環境影響評価の状況

平成30年8月8日

静岡県

「河川流量」に関する 議論 の推移

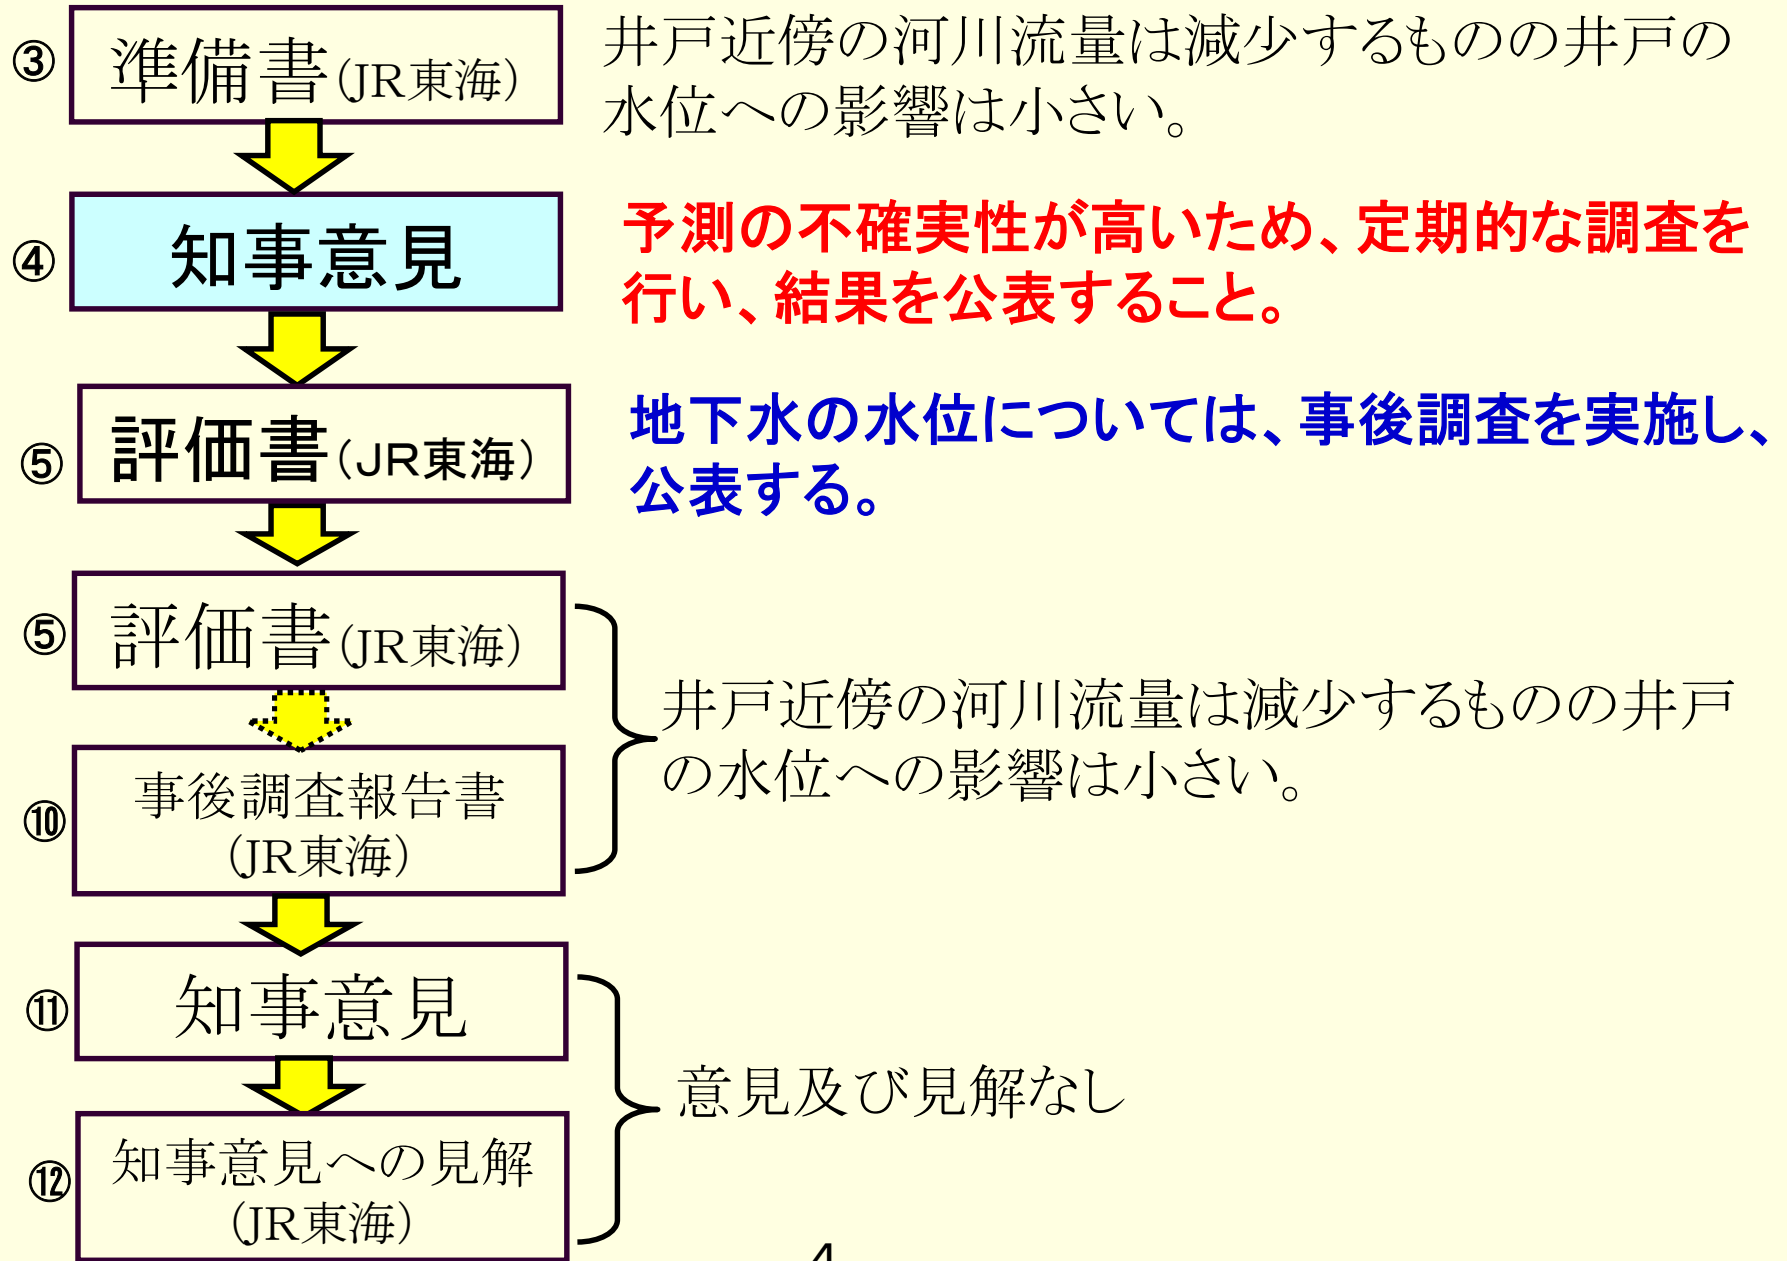
トンネル湧水は、導水路トンネルによる自然流下では戻らない分についてポンプアップを実施し、全量を恒久的かつ確実に戻すことを早期に表明すること。

導水路トンネルの記載

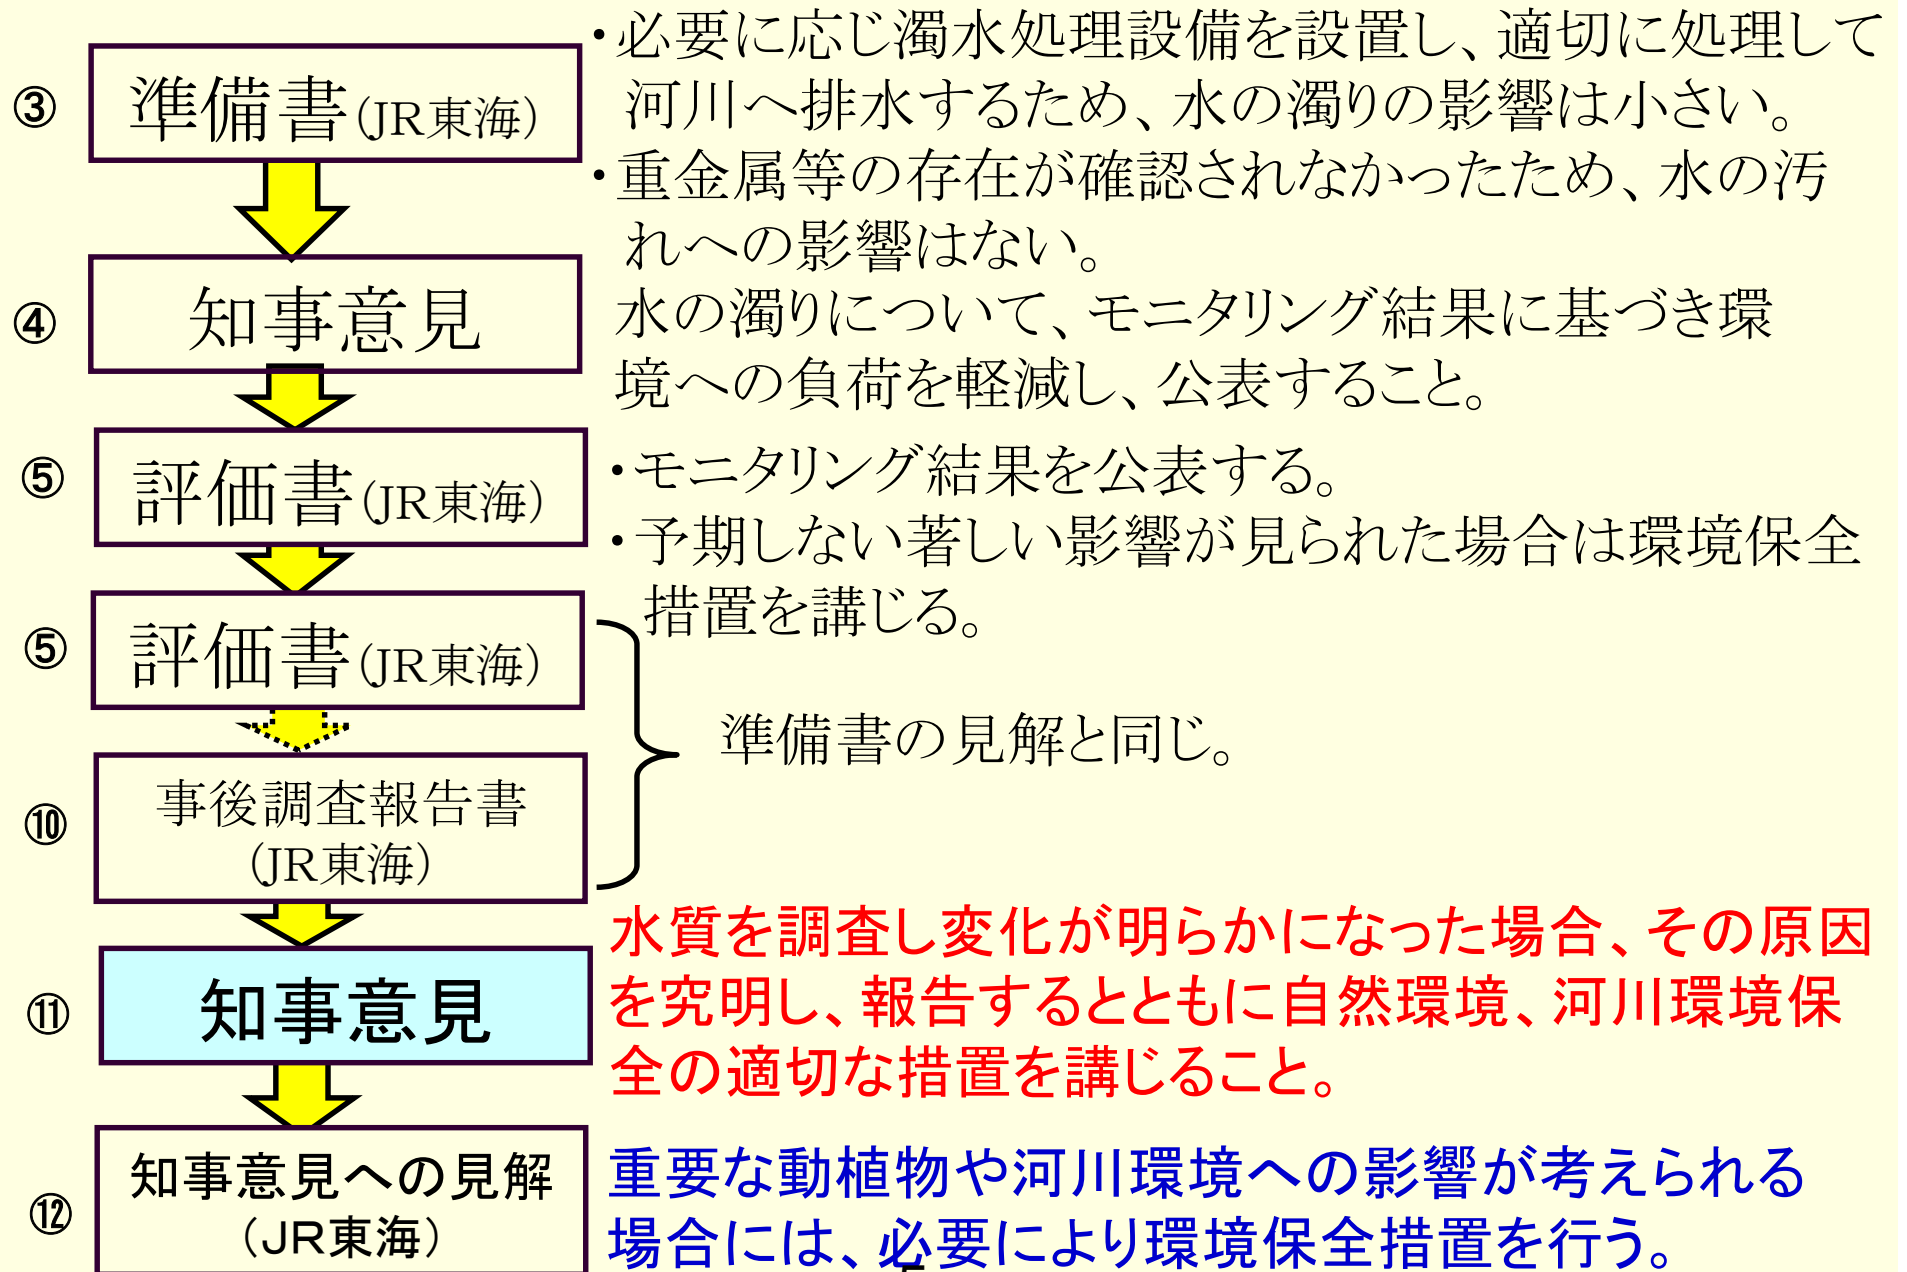
導水路トンネルを設置し必要に応じてポンプアップし、中下流域の影響が生じないようにする。
